Dodatek č. 1 ke Smlouvě o dílo

Shora uvedené smluvní strany se dohodly na uzavření dodatku č. 1 (dále jen „dodatek“) ke Smlouvě o dílo ze dne 22.08.2019, která byla uzavřena se zhotovitelem jako vybraným dodavatelem veřejné zakázky: „Rozšíření chirurgické JIP v Náchodě o dvě monitorované postele II.“.

Změnové listy č. 1-8 včetně rekapitulace

**ZMĚNOVÝ LIST Č. 1
ROZŠÍŘENÍ STRUKTUROVÉ KABELÁŽE**

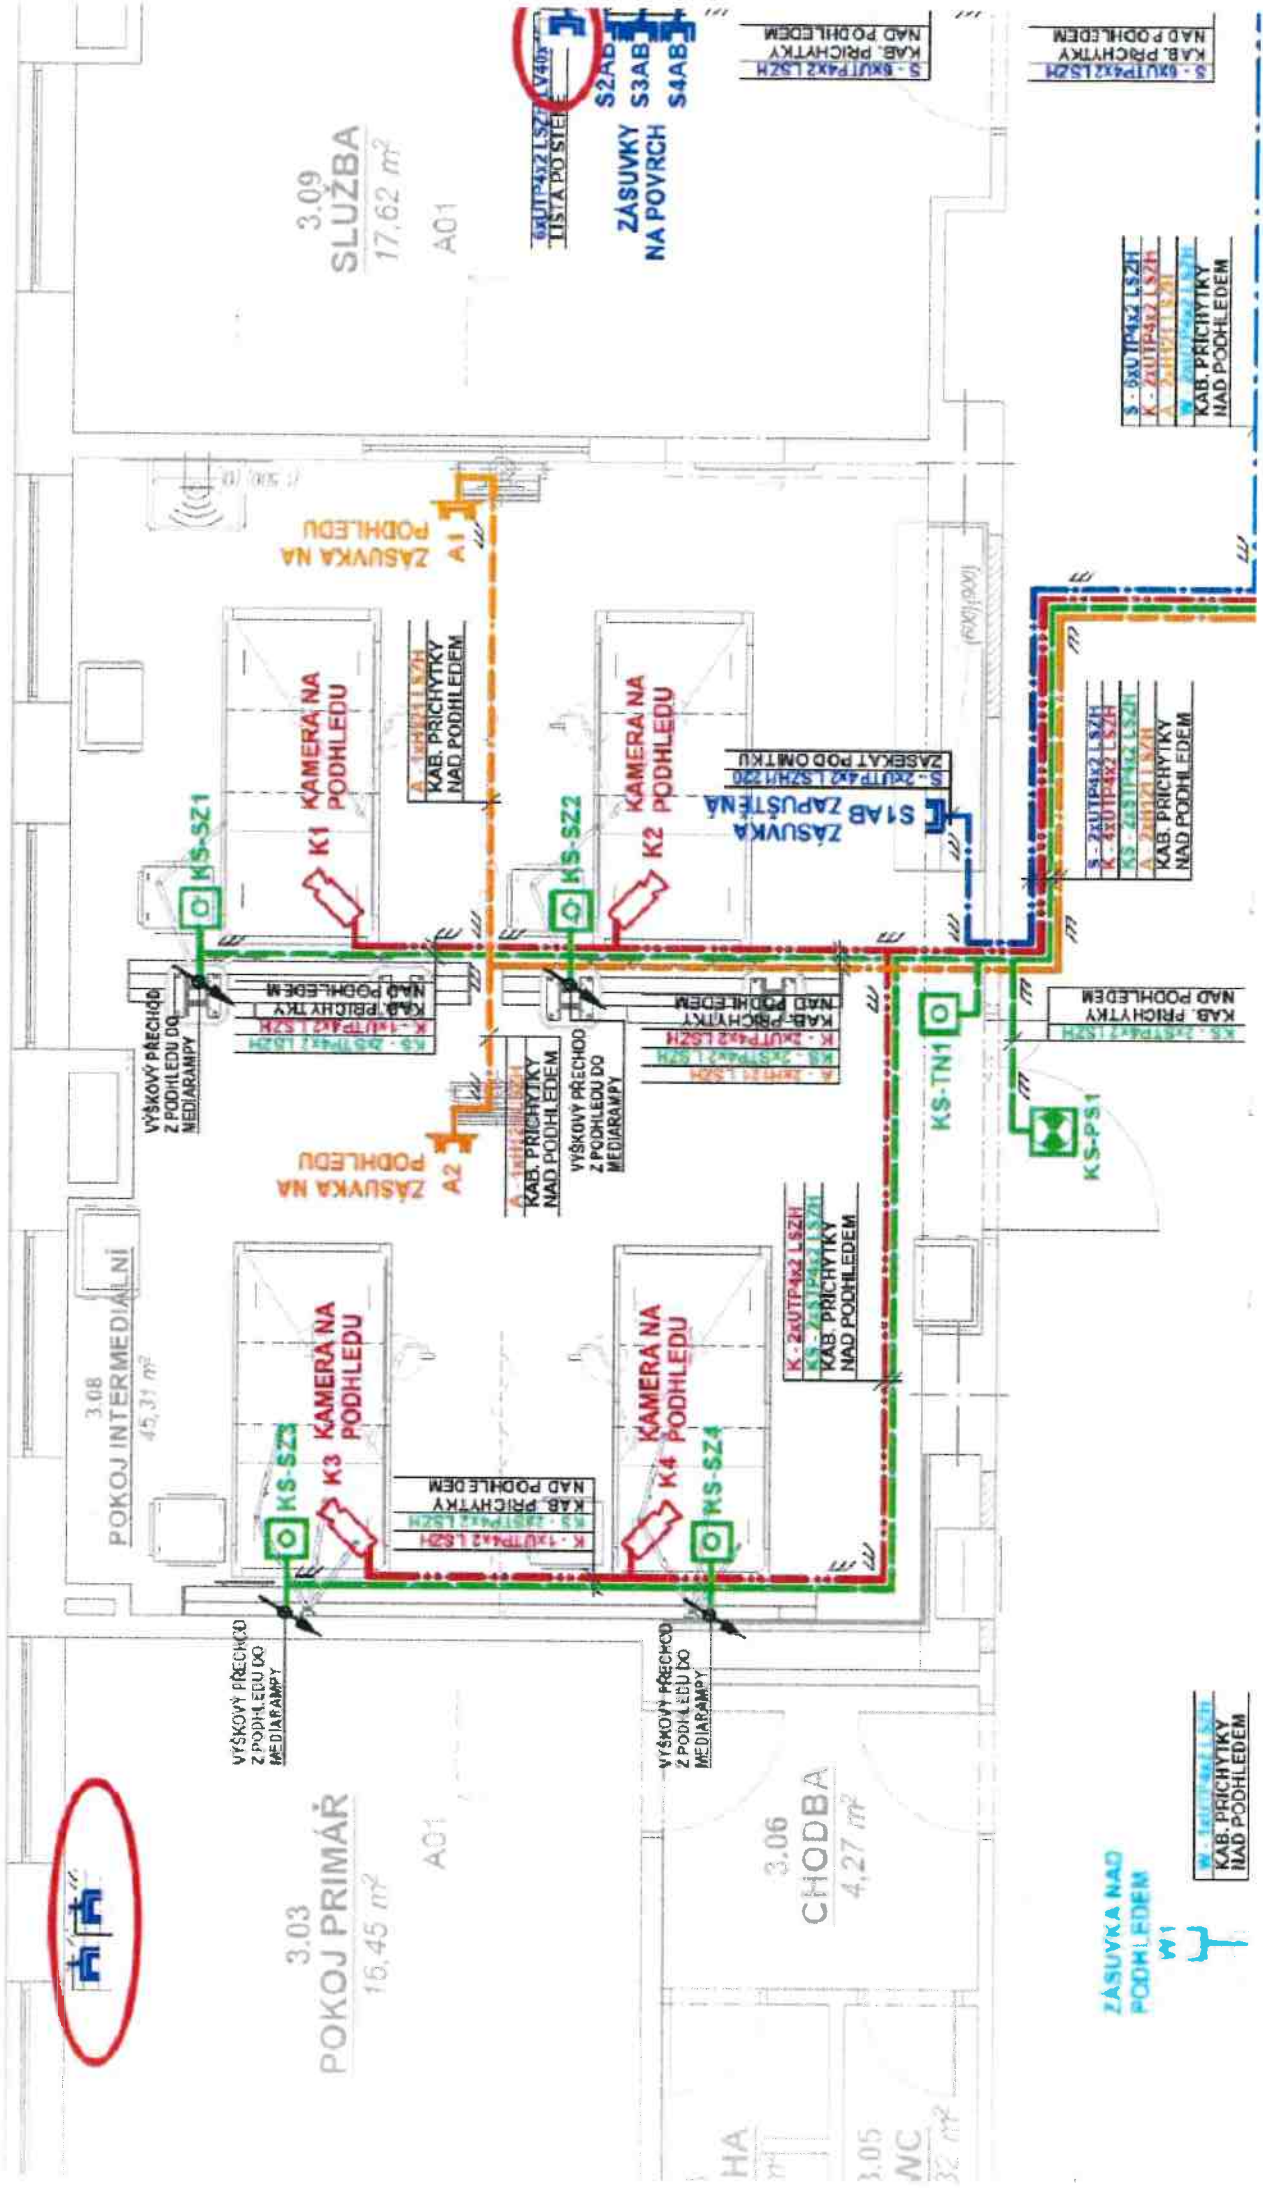
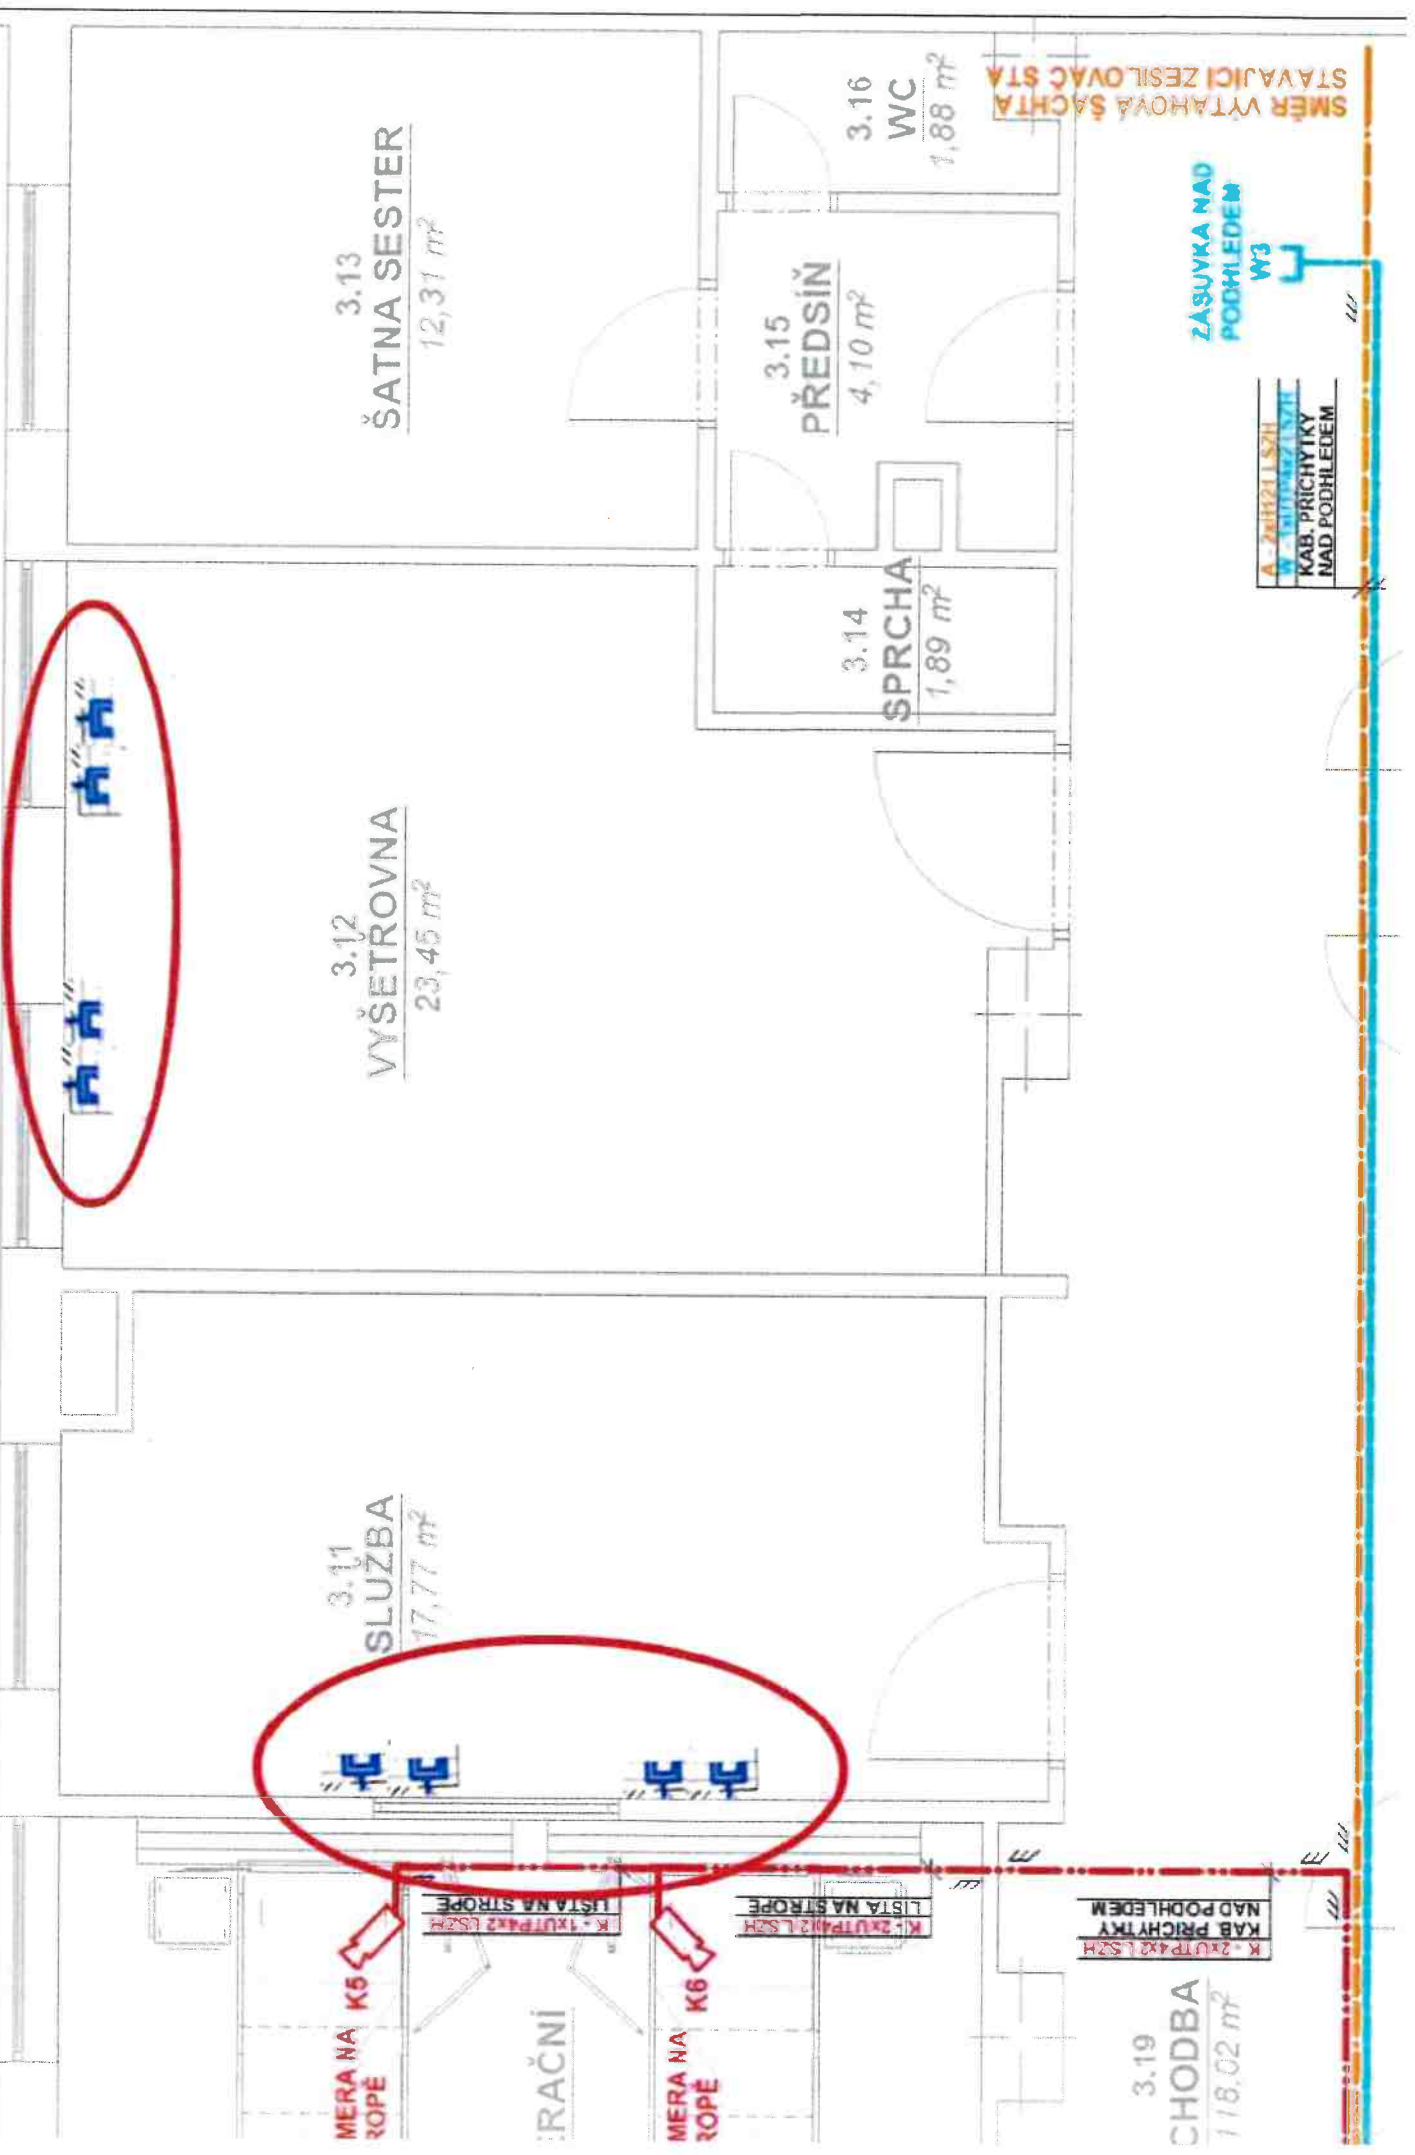
Předmětem změnového listu je rozšíření strukturované kabeláže v předmětném oddělení do místnosti č. 3.03, 3.09, 3.11 a 3.12 včetně záměny kabeláže 5e na 6e dle požadavků uživatele ON náchod v rozsahu viz příloha č. 2 tohoto změnového listu.

ZMĚNOVÝ LIST Č. 8
ZMĚNA PRACOVNÍ LINKY

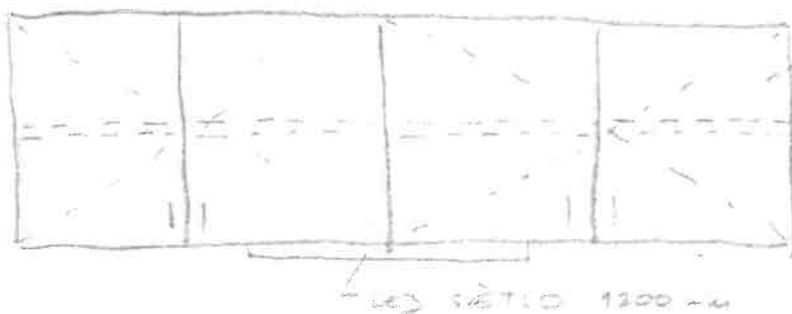
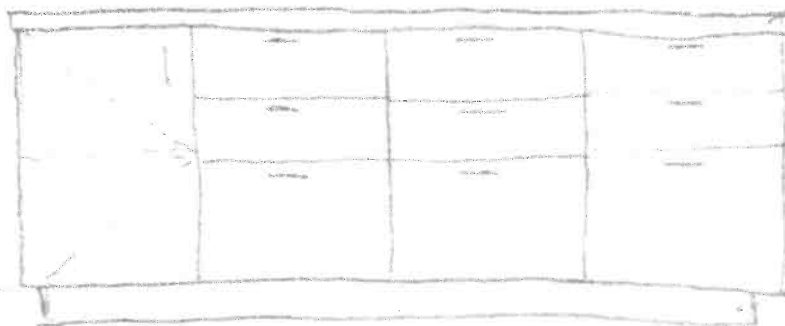
Předmětem změnového listu je upřesnění členění sestavy pracovní linky dle dodatečného požadavku uživatele ON Náchod. (tj. spodní část pracovní linky provést v šuplíkovém provedení). V souvislosti s touto změnou a požadavkem zadavatele na dodržení termínů dokončení stavby dle SOD dochází i ke změně materiálové specifikace pracovní linky.

Rozšíření JIP o dvě monitorovací postele	
Kuchyňská linka s horními skříňkami	barva, dekor
korpus + police - LDT laminovaná deska tl. 16 mm -	Bílá
dvířka - LDT laminovaná deska tl.16 mm,	Bílá, lesklá
pracovní deska - dřevotřísková deska tl.36mm, odolná proti chemickým přípravkům ,	Písková, smetanová
Horní skříňky plná dvířka	Bílá, lesklá
Dolní skříňky plná dvířka + šuplíky	Bílá, lesklá
